# ALTERAÇÕES PARA SUBSTITUIÇÃO DO RELÉ RAN20 PELO RELÉ RA25A

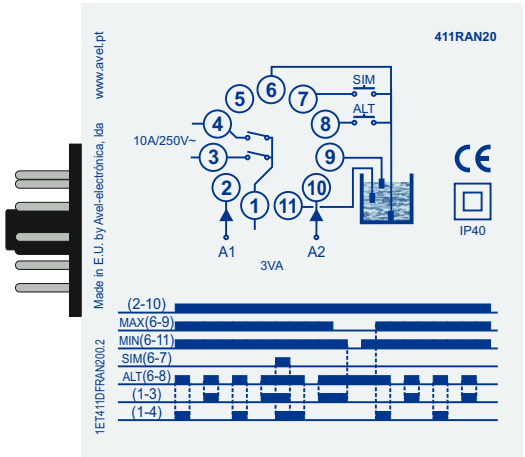
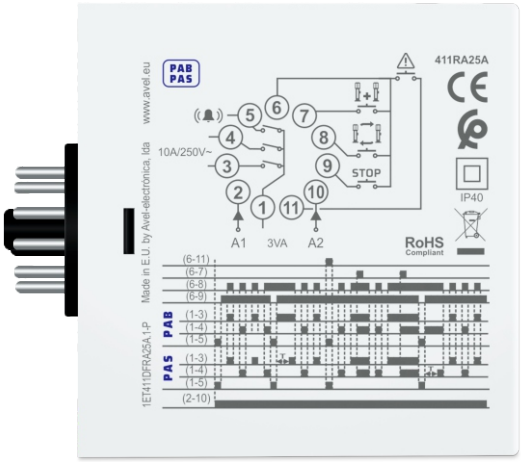
- Desligar o fio que estava ligado ao pino 9 do RAN20 e liga-lo ao pino 11 do RA25A;
- Desligar o fio que estava ligado ao pino 11 do RAN20 e liga-lo ao pino 9 do RA25A;

Manter as restantes ligações.

NOTA 1: O relé RA25A deverá ser colocado na posição referente à aplicação PAS - Central hidropressora com comando de alarme de falta de água por sondas;

NOTA 2: Na sequência de uma falta de água, após o nível atingir novamente a sonda de mínimo, o sistema aguarda 4 min até voltar a funcionar, de modo a garantir a reposição do nível (na cisterna, poço, etc.).

NOTA 3: Após as alterações, a sonda ligada ao pino 11 do relé passa a ter função de alarme de nível máximo. A saída de alarme (1-5) ativa sempre que o nível máximo for atingido.
